CONSEJERÍA DE VIVIENDA, TERRITORIO Y MOVILIDAD

Resolución de la directora general de Armonización Urbanística y Evaluación Ambiental por la que se formula la declaración de impacto ambiental del proyecto PFV SON PRIM, sito en el polígono 55, parcela 356, TM de Palma (exp. 56A/2025)

DECLARACIÓN DE IMPACTO AMBIENTAL

Figura 2. Ubicación de los paneles fotovoltaicos dentro de la superficie de la parcela. Se muestra en naranja el cierre perimetral y en verde y amarillo la barrera vegetal. Fuente: proyecto básico.

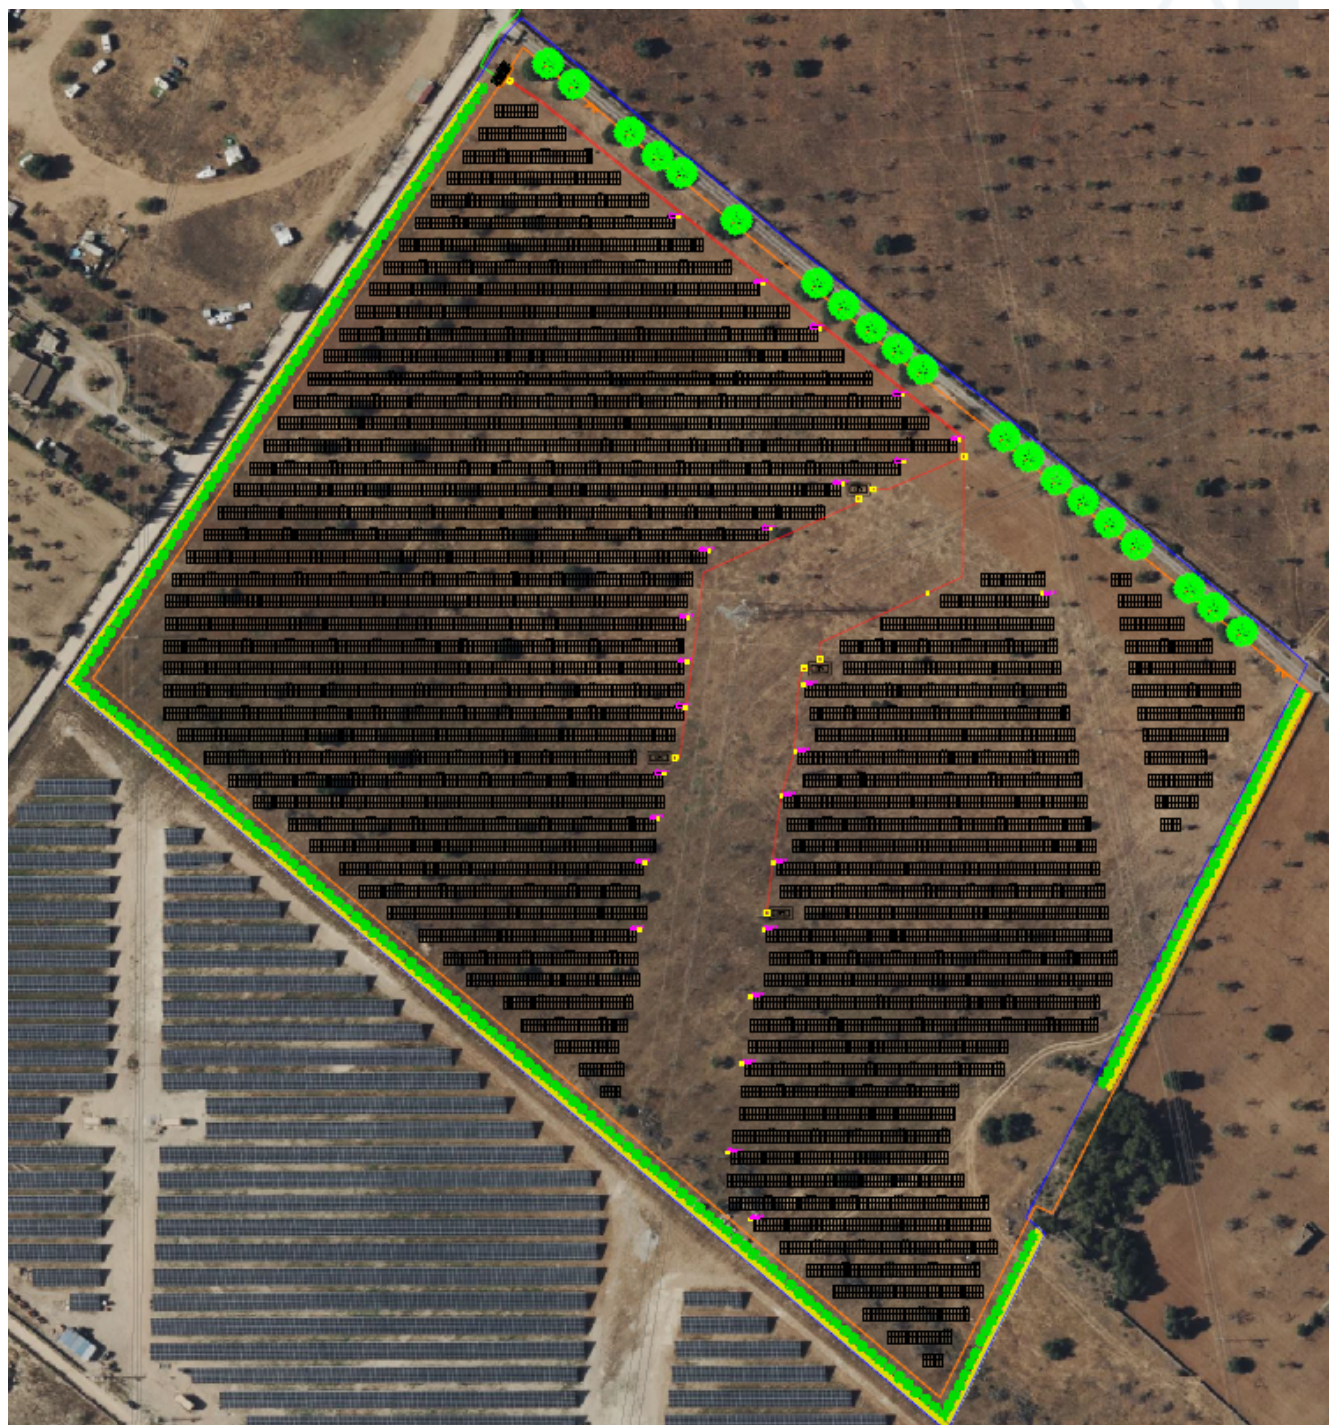
3. En la documentación técnica del proyecto se observa una discrepancia respecto a los valores de la superficie que ocupará la instalación. Por un lado, se indica una superficie poligonal de 73.374,70 m² (equivalente a una ocupación del 68,52 % respecto a la parcela total), que sólo hace referencia al ámbito estricto de las placas, mientras que la tabla de superficies de ocupación real del EsIA refleja 81.225,13 m² (un

75,85 % del total). A efectos de la presente evaluación, en coherencia con el informe del Servicio de Ordenación del Territorio, se toma como referencia la cifra de mayor impacto y ocupación territorial directa (8,12 ha), ya que engloba el área cerrada con los viales, edificios y la barrera vegetal.

8. Sobre el apantallamiento de la instalación, se considera conveniente ampliar la barrera vegetal en el límite del parque fotovoltaico con el camino de ses Barraques, recomendando una anchura de hasta 10 metros. En el resto del perímetro, la barrera será de un mínimo de 5 metros y deberá incorporar acebuches en coherencia con la barrera vegetal definida en el parque fotovoltaico existente adyacente (el PFV Son Sunyer, de 9,83 ha), del que se ha evaluado de manera expresa su efecto acumulativo. Asimismo, para reducir el impacto visual del CMM desde el acceso público, se indica que la vegetación deberá pasar por delante de esta edificación para ocultarla; si la anchura disponible no lo permite, se recomienda cambiarla de posición.

- La anchura de la barrera vegetal deberá ser como mínimo de 5 m e incorporar acebuches, aumentando su anchura hasta 10 m en la confrontación con el límite con el camino de ses Barraques, incorporando una doble hilera de arbustivas (con matas y acebuches) y una doble hilera de árboles (preferentemente algarrobos).

- Para reducir el impacto visual del Centro de Maniobra y Medida (CMM), situado en la zona de acceso y visible desde el camino público, se recomienda que la barrera vegetal pase por delante para ocultar la edificación o, si no fuera posible por la anchura disponible, cambiarla de posición.

Figura 4. Distancia a la ZAR más cercana. Fuente: capa de Zonas de Alto Riesgo de Incendios Forestal del IV plan 2015-2024.

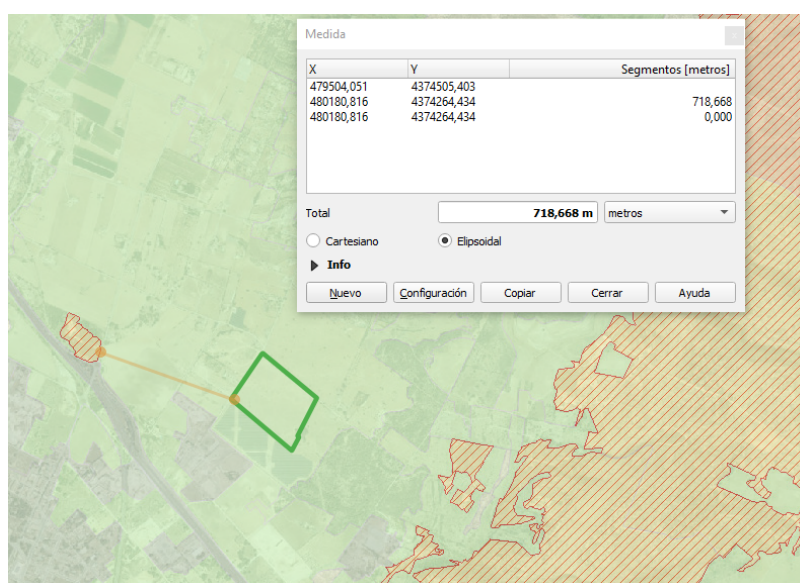
Asimismo, el informe indica que se deberán incorporar medidas adecuadas para la prevención de los incendios forestales, dado que la parcela se encuentra confrontada a una zona con riesgo extremadamente alto de incendio, además de establecer las medidas preventivas según lo previsto en el Plan Director Sectorial Energético de las Illes Balears (Decreto 33/2015, de 15 de mayo).

Ahora bien, hay que indicar que parece que el informe de emergencias incluye un error en este último punto, ya que según la cartografía de APR de Incendios y la capa de Riesgo de incendios forestales Illes Balears (IV plan 2015-2024), el área es una zona de riesgo bajo y la zona de riesgo muy alto más próxima se encuentra a más de 700 metros, el PFV Son Prim no colinda con una zona de alto riesgo de incendio.

El informe del Servicio de Gestión Forestal y Protección del Suelo también constata que la ZAR más próxima se encuentra a más de 500 metros de distancia.
